**ГОСТ****КРЫШКИ ДЛЯ ЦЕНТРОБЕЖНЫХ ИЗЛОЖНИЦ****Конструкция и размеры**

Изменение № 1 ГОСТ 19341—73 Крышки для центробежных изложниц. Конструкция и размеры

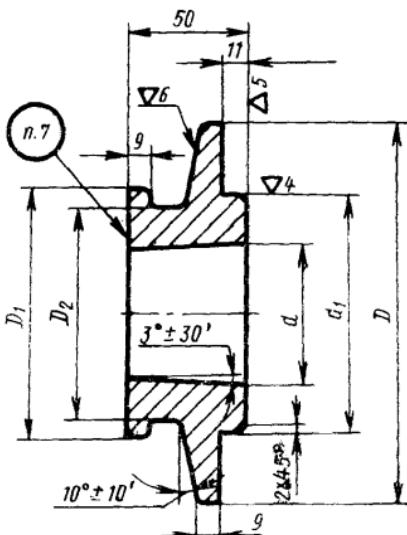
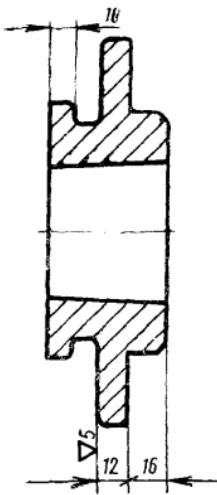
Пункт 3. Заменить обозначения шероховатости:  $\nabla^J(\nabla)$  на  $\nabla^{12,5}(\nabla)$  ;

$\nabla^4$  на  $\nabla^{6,3}$  ;  $\nabla^5$  на  $\nabla^{3,2}$  ;  $\nabla^6$  на  $\nabla^{2,5}$  .
